Réponses du Transporteur à la demande de renseignements n° 2 de la Régie

**DEMANDE DE RENSEIGNEMENTS N°2 DE LA RÉGIE DE L'ÉNERGIE (LA RÉGIE) RELATIVE AU RAPPORT ANNUEL 2025 DU
TRANSPORTEUR**

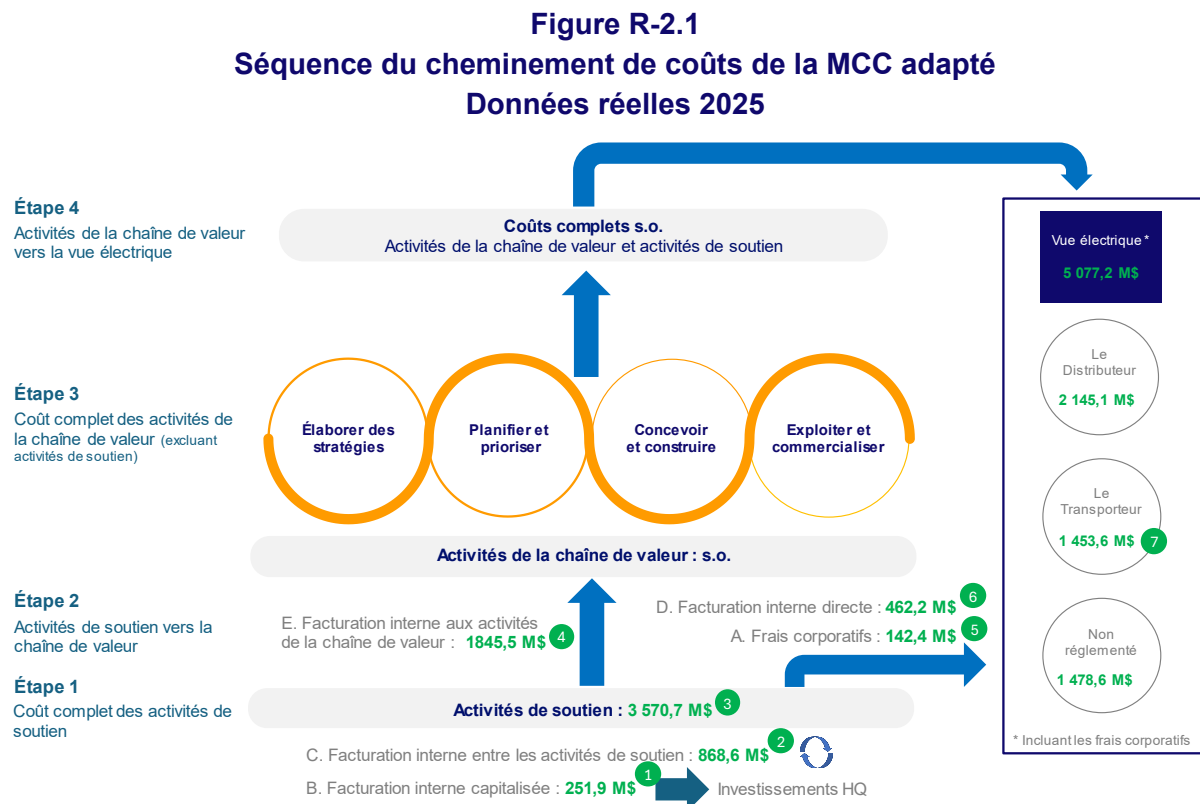
- 2.1. Considérant que l'organisation, tel que mentionné aux références (ii) et (iii), est maintenant basée sur une structure intégrée transversale et qu'elle ne comporte dorénavant qu'un seul secteur, l'appréciation des résultats attribués au Transporteur dans la « Vue électrique » doit être relativisée avec les résultats complets de la Vue électrique.

En conséquence, veuillez déposer la figure R-2.1 de la référence (i) incluant l'ensemble des valeurs de la « Vue électrique » (Total, Distributeur, Transporteur et Non réglementé).

- 1 **La version mise à jour des valeurs de la Vue électrique est présentée à la figure**
 2 **suivante :**

FIGURE 1
REPRÉSENTATION DU SCR-T

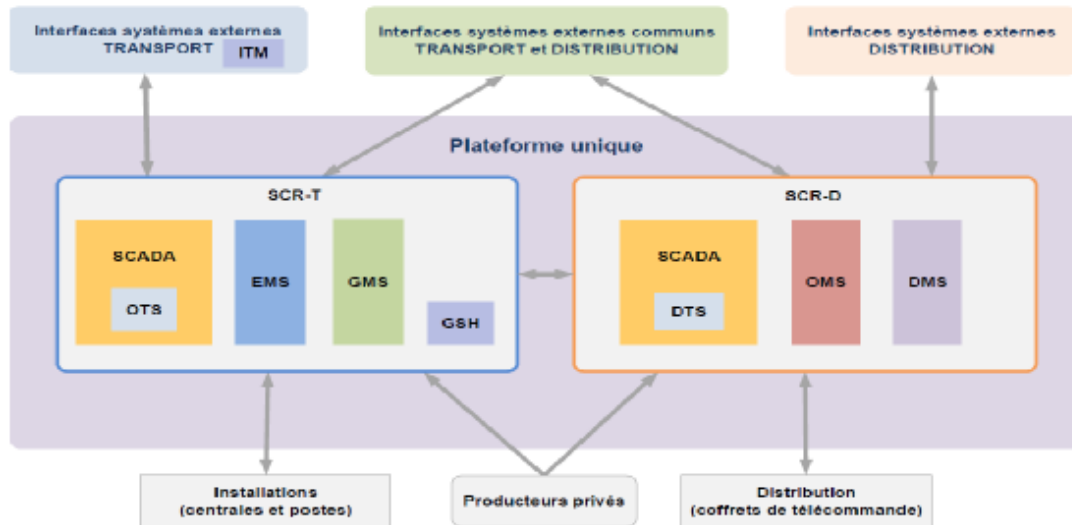
À la référence (ii), le Transporteur présente les modules associés à des fonctionnalités du SCR-T. Dans la lettre de suivi administratif du 20 mai 2026 (référence (ii)), le Transporteur mentionne que « D'autres mises en service sont prévues en 2026, ainsi qu'en 2027. »

- 3.1. Veuillez préciser si des travaux sont prévus à la fin de 2026 ou dans les années subséquentes pour les modules OTS et GSH.

- 1 **Aucun travail additionnel n'est prévu pour les modules OTS et GSH à la fin de**
2 **2026 ou dans les années subséquentes. Les précisions sont présentées au**
3 **tableau R-3.2 A.**
